חוות דעת הנדסית

רחוב אילת -
ירושלים

8.1.2021

שלום ארבלי, מ.מ.
בדק בית

4.2.1. קומת מרתף - ממד

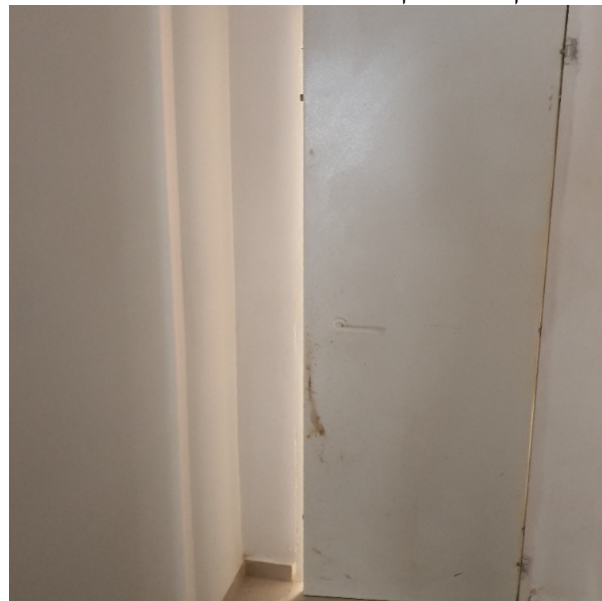
4.2. מסגרות ממ"ד מלבן דלת הממ"ד אינו צבוע היטב.

המלצה: נדרש לשייף ולחדש צביעה עד לקבלת מראה אחיד.
זאת בניגוד לת"י 4422 חלק 3.
200 ש"ח

4.4.1. קומת מרתף

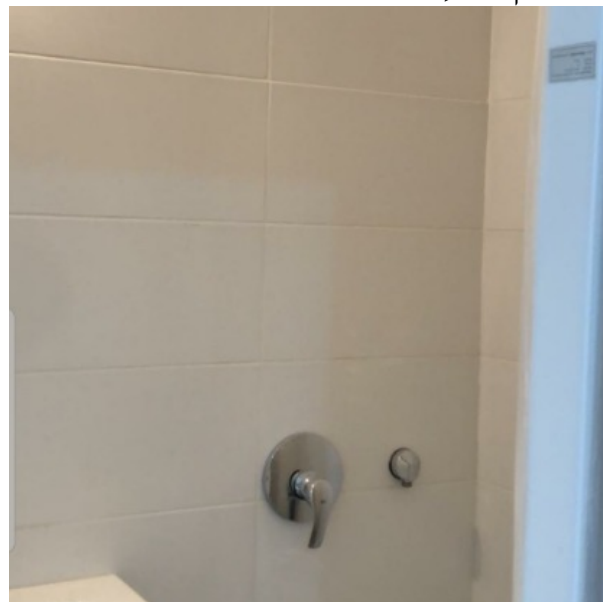
4.4. יש להשלים פקקים במעקה

5.3.1. גינה

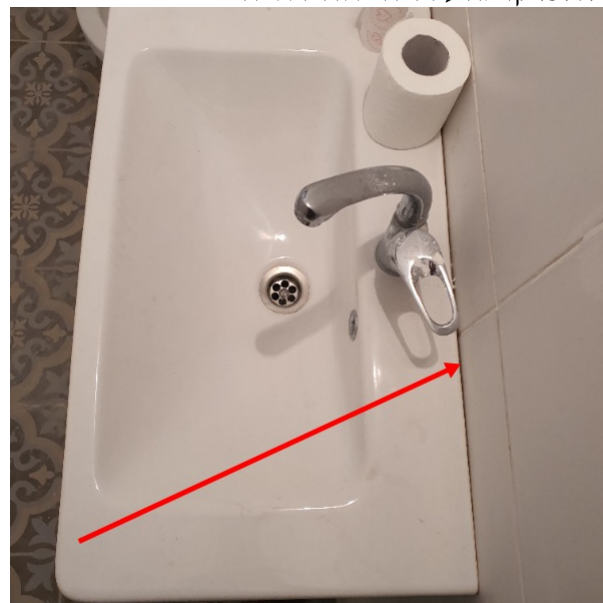
5.3. בוצע צינור מרזב חיצוני אשר מנקז את מי הגשמים של גג השכן לתוך גינת הדיירת

המלצה: ממליץ לבצע זווית מעל הקיר עד להוצאת מי הגשמים אל מחוץ למבנה מחוץ לשטח הפרטי של הרוכשת
2000 ש"ח

5.5.1. קומה עליונה - חדר רחצה

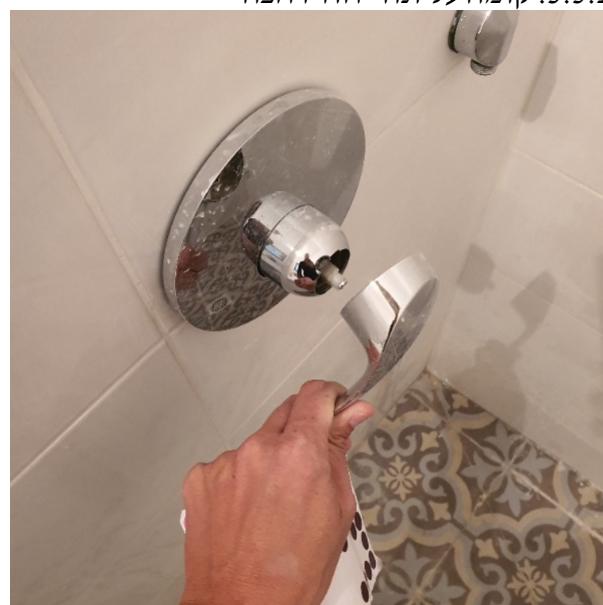
5.5. ידית אינטרפוף מתפרקת

המלצה: יש להחליף במידת הצורך ידית
500 ש"ח

7.11.1. קומה עליונה - מטבח

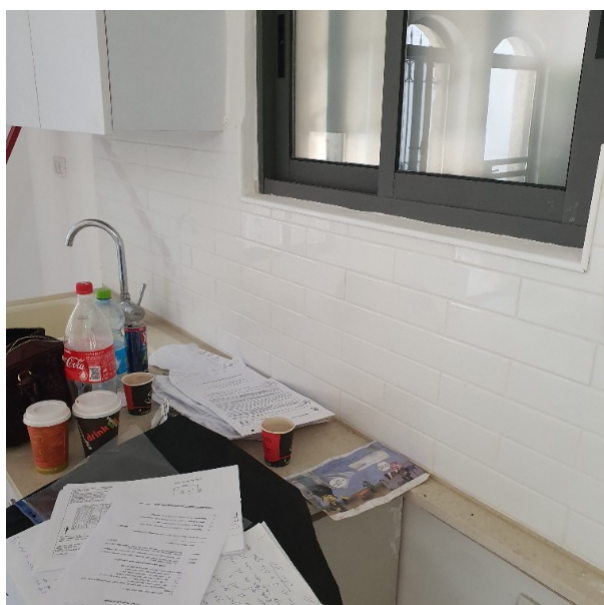
7.11. יש להשלים הרכבת שקע

7.12.1. קומה עליונה - מטבח

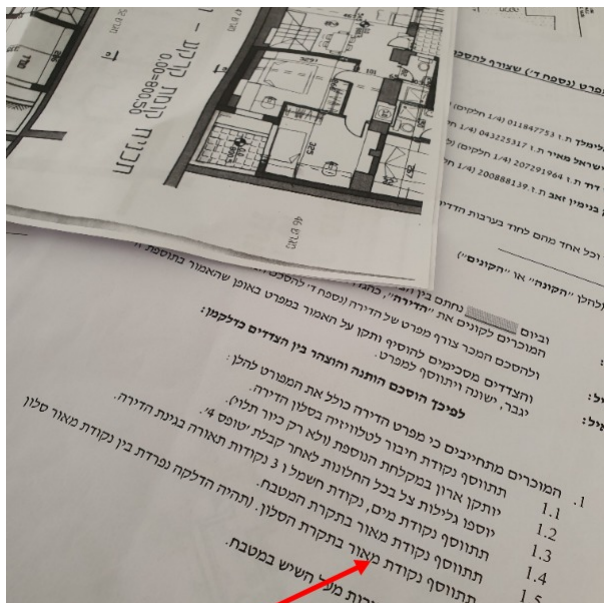
7.12. לא בוצעו שקעי שירות מעל השיש

7.14.1. קומה עליונה - גינה

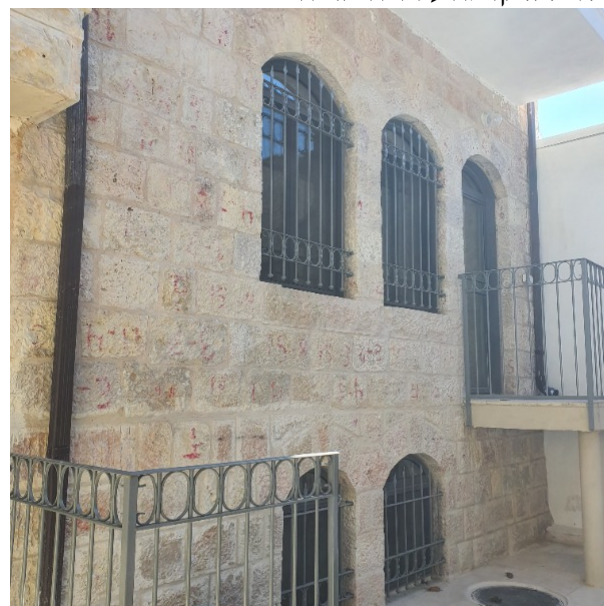
7.14. לא בוצעו 2 גופי תאורה נוספים ונקודת מים בגינה

8.4.1. קומה עליונה - גינה

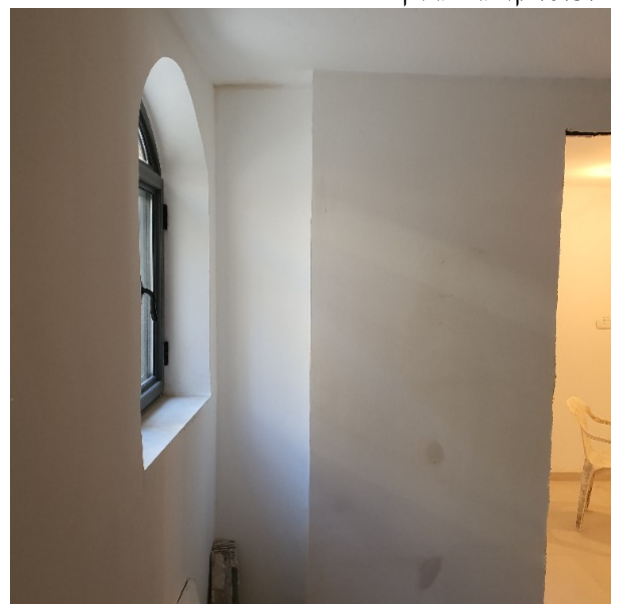
8.4. צביעה לקויה בתקרה צביעת תקרה לקויה ב.

המלצה: נדרש לשפשף את הצבע, להכין את התקרה לצביעה ולצבוע מחדש תוך הקפדה על ביצוע מקצועי וקבלת גוון תואם ומראה אחיד.
 זאת בניגוד למפרט הכללי - סעיף 11031 - לפיו "כל משטחי טיח ובטון ינוקו היטב מגרגירי חול, זנבות מלט, כתמים, פריחות, אבק ולכלוך. יש לסתום חורים, שקעים ליד ברזל זיון, סדקים ושאר פגמים באמצעות מלט צמנטי עד שהמשטח יהיה חלק אחיד וישר"
 וכן בניגוד לת"י 1922.

8.5.2. קומה עליונה - חדר שינה

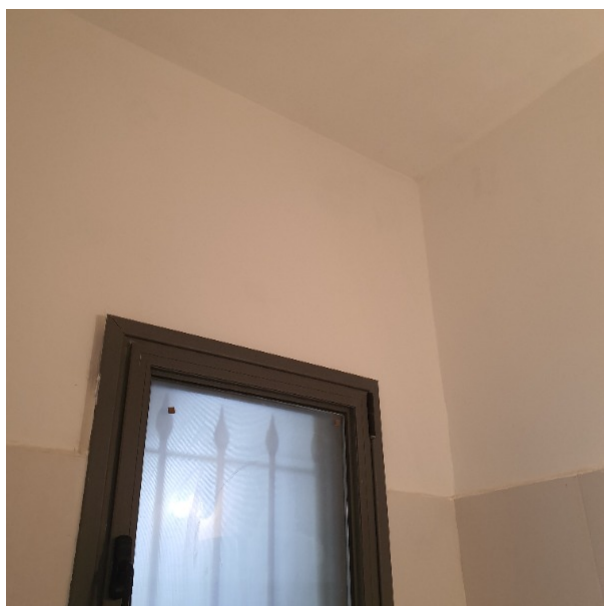
8.5. צביעה לקויה בקירות ותקרה

צביעה לקויה ולא מקצועית של הקירות והתקרה. לא בוצעה הכנה כראוי של הקירות לפני ביצוע עבודות הצביעה.

המלצה: נדרש לשפשף את הצבע מהקירות להכין את הקירות והתקרות לצביעה ולצבוע מחדש בשלוש שכבות לפחות של צבע מתאים, תוך הקפדה על ביצוע מקצועי וקבלת גוון תואם ומראה אחיד.
